Análise referente à resposta técnica da empresa contarin e vaccarin Ltda quanto ao (pregão N°57/2017). Constatou-se que o produto ofertado não atende os seguintes itens solicitados no edital:

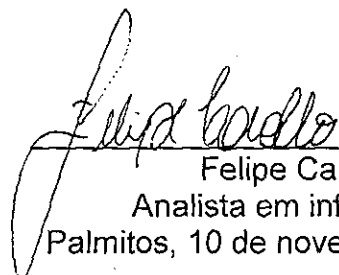
Item 14 e 15. A solução não oferece o recurso, abrindo o link que a empresa enviou, tem no primeira parágrafo da descrição de IDS Solution:

"To install IDS Snort solution, you need computer running Linux OS. Download and install Snort following OS Specific manual, or compile it from source if there is no binary for your OS. Snort Installation Procedures ([3]) After full installation, follow configuration parameters to setup Snort. Subscribe to Snort site, to get latest Regular User rules with attack signatures and set them like in manual."

É necessário ter um computador com Linux para instalar o serviço do Snort no qual não há uma empresa responsável por atualizar e oferecer melhorias para o mesmo. Esse computador para executar o serviço de proteção não está na proposta.
